Fra: Rune Kilen
Sendt: fredag 12. april 2019 07:45
Til: Anne Lise Molvik
Kopi: Inger Marie Jordal; Irene Nærbø Wilhelmsen
Emne: Tilbakemelding tekniske planer i samband med Alversund skule

Her kjem ein kort oppsummering av vår gjennomgang av den tekniske planen

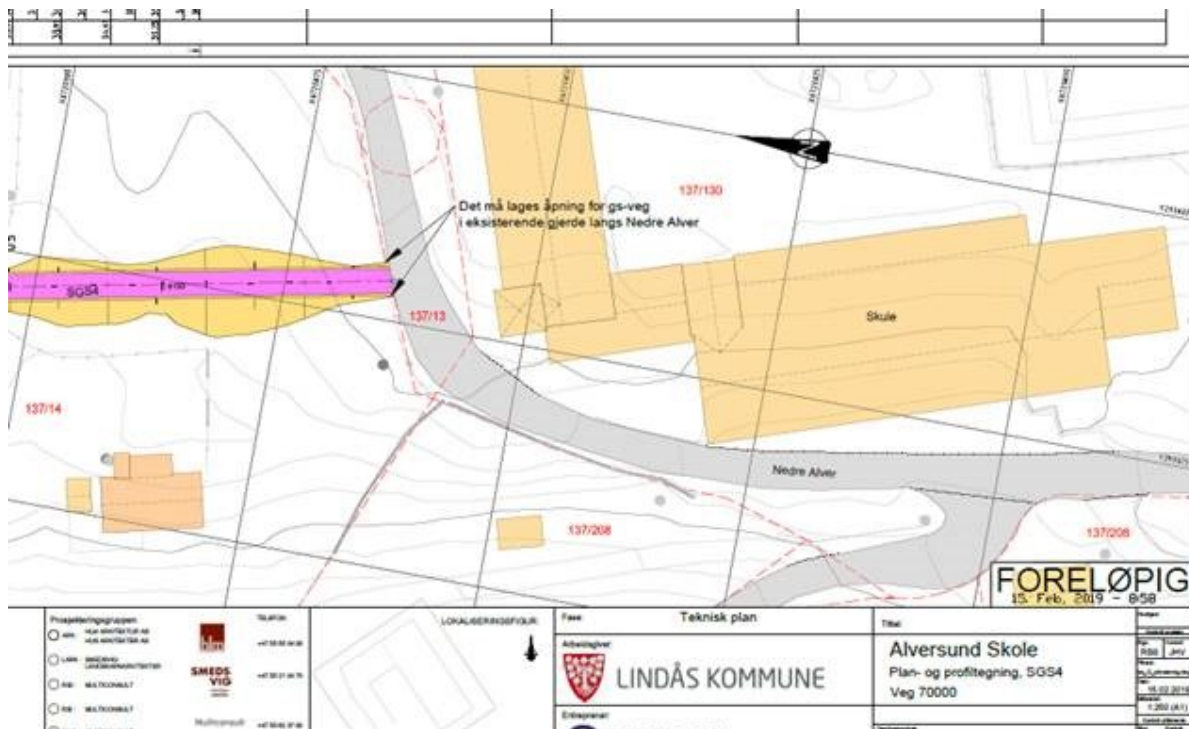
- Køyrevegen frå kryss SGS4 og til SGS4 (sjå under) er ein «missing link» i høve til trafikksikring. Her ynskjer vi at denne vegstubben skal vere prioritert for dei mjuke trafikantane, men med «køyring til eigedomane tillate» som underskilt, evt tidsbegrensa til kortid på døgeret det gjeld.
